Mission régionale d'autorité environnementale

Avis délibéré sur le projet de création d'un nouveau système d'assainissement au sud du territoire de l'Eurométropole de Strasbourg (67) porté par l'Eurométropole de Strasbourg

n°MRAe 2024APGE35

Figure 3 – Synoptique du système d'assainissement existant (exemple de Geispolsheim)

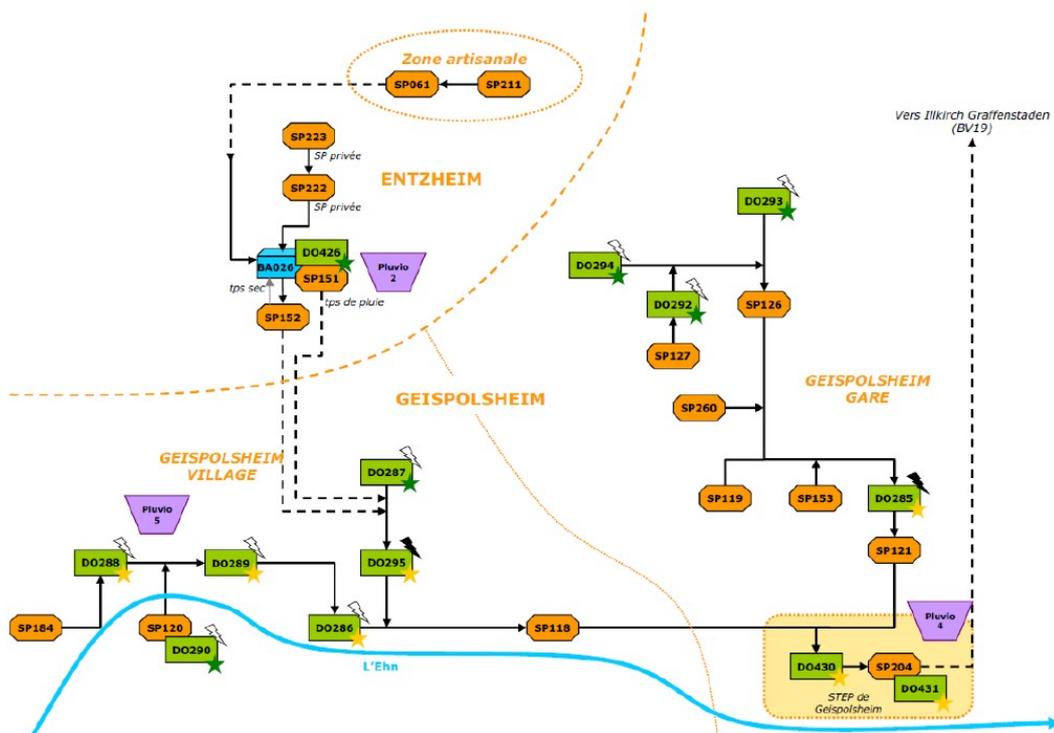
Le fonctionnement (d'un système d'assainissement en général) et les termes techniques principaux (DBO5, DCO, temps de déclasserement), ne sont expliqués ni dans l'étude d'impact, ni dans le résumé non technique. Il est donc très difficile pour le public de comprendre ce fonctionnement et le rôle de chacun des ouvrages (déversoirs d'orage, liaisons entre le bassin de stockage et le déversoir d'orage, bassin de pollution, etc). Par ailleurs, les schémas synoptiques présentés (cf figure 3 du présent avis) ne sont pas légendés (couleurs, types de traits).

Figure 12 – représentation de l'impact olfactif du site sur l'environnement

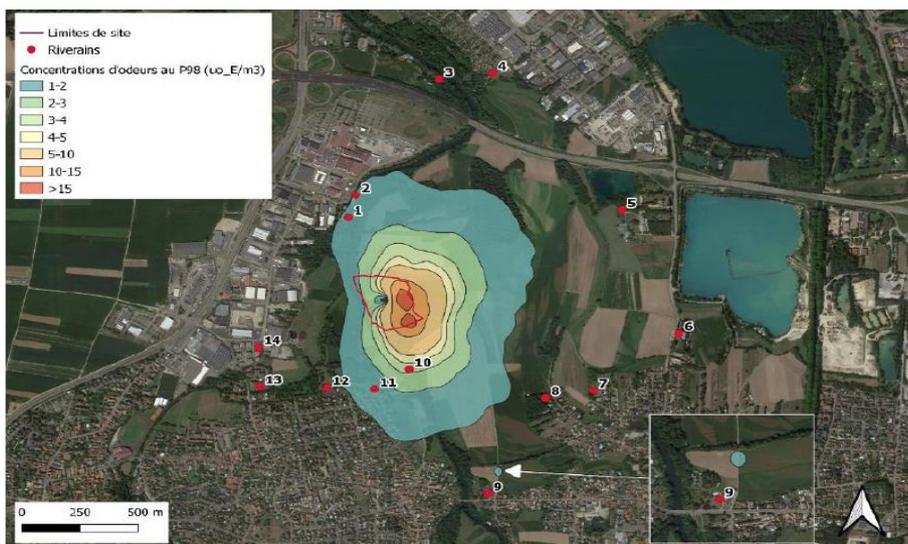
Le dossier présente une carte des niveaux d'odeurs attendus calculé d'après une modélisation de l'impact du projet (cf figure 12 du présent avis).

L'Ae estime ces mesures suffisantes.
